VYSVĚTLENÍ ZADÁVACÍ DOKUMENTACE Č. 5 ZE DNE 11.2.2020

VEŘEJNÁ ZAKÁZKA:
„Výstavba tělocvičny Gymnázia Benešov“

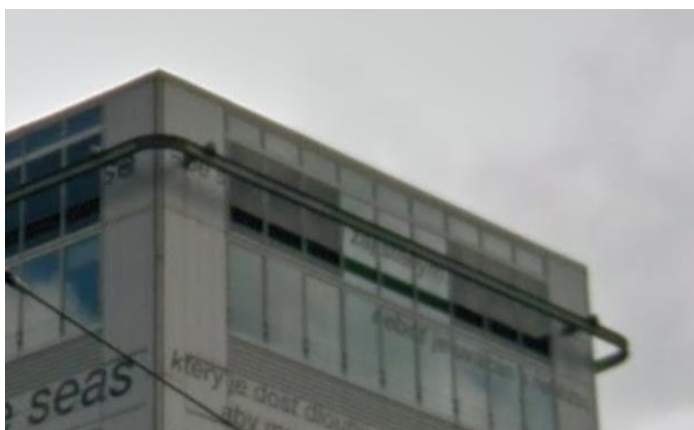
3. Předmětem zakázky je dodávka a montáž Záchytného systému kotevních prvků pro mytí fasád.
V zadávací dokumentaci jsme nenalezli žádnou bližší specifikaci. Popis uvedený ve výkaze výměr je pro ocenění nedostatečný.

548	7670052	Kotvící prvky pro mytí fasád horolezeckou technikou dod.+mont.vč.revize	soubor	1,00000		0,00
-----	---------	--	--------	---------	--	------

Žádáme zadavatele o doplnění technické specifikace požadovaného systému.

Záchytný profil zvenku podél horní hrany prosklených fasád pro umožnění bezpečnostního zajištění pracovníků při čištění fasád. Systém dle výrobce fasádního systému, do kterého je kotven.
